PREGÃO ELETRÔNICO BINACIONAL EF 1845-21
SUBASTA A LA BAJA ELECTRÓNICA BINACIONAL EF 1845-21

**MODERNIZAÇÃO DO SISTEMA CONTRA
INCÊNDIO DE ITAIPU - CASA DE FORÇA**

**ACTUALIZACIÓN DEL SISTEMA DE
DETECCIÓN DE INCENDIO - CASA DE
MÁQUINAS**

ADITAMENTO 3

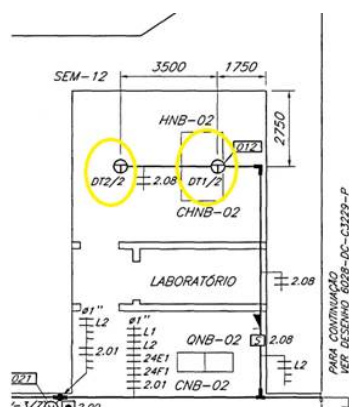
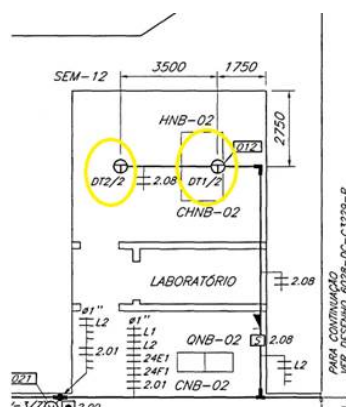
Como se pode ver, no item 4.2.6, ele fala apenas de sensores de temperatura do tipo anti-explosivo (não fumaça). No desenho 6028-DC-C3228-P/R0 pode se observar um dos locais de instalação e a descrição do sensor:

⊕ (DT) Detector térmico blindado temp. fixa (60°C) mod. T-200. instalado ao nível inferior da laje, das salas de baterias

De acordo com o modelo descrito, é um sensor térmico blindado como o da seguinte imagem:

Esse tipo de sensor tem o recurso à prova de explosão.

Com base em todos os acima, por favor, esclareça se esses sensores térmicos blindados devem ser substituídos por sensores combinados de detecção de fumaça/calor à prova de explosão, como o da seguinte imagem:

Como se puede observar, en el Ítem 4.2.6, habla solamente de sensores de temperatura del tipo antiexplosivo (no de humo). En el diseño 6028-DC-C3228-P/R0 se puede observar uno de los lugares de instalación y la descripción del sensor:

Según el modelo descrito, es un sensor térmico blindado como el de la siguiente imagen:

En base a todo lo expuesto, favor aclarar si se deben reemplazar estos sensores térmicos blindados por Sensores de detección combinado humo/calor a prueba de explosión, como el de la siguiente imagen:

Este tipo de sensor exigirá uma adaptação da infraestrutura existente para a instalação e são sensores muito caros.

Se você quiser manter o tipo de sensor existente (sensores térmicos blindados), existem vários fabricantes que continuam a produzi-lo.

Os novos detectores substituirão aos detectores antigos, sendo os novos possuindo as mesmas características que os existentes, assim, seriam 60 (sessenta) sensores térmicos blindados.

Los nuevos detectores reemplazarán a los detectores antiguos, siendo los nuevos de las mismas características que los existentes, por lo tanto, serían 60 (sesenta) sensores térmicos blindados.
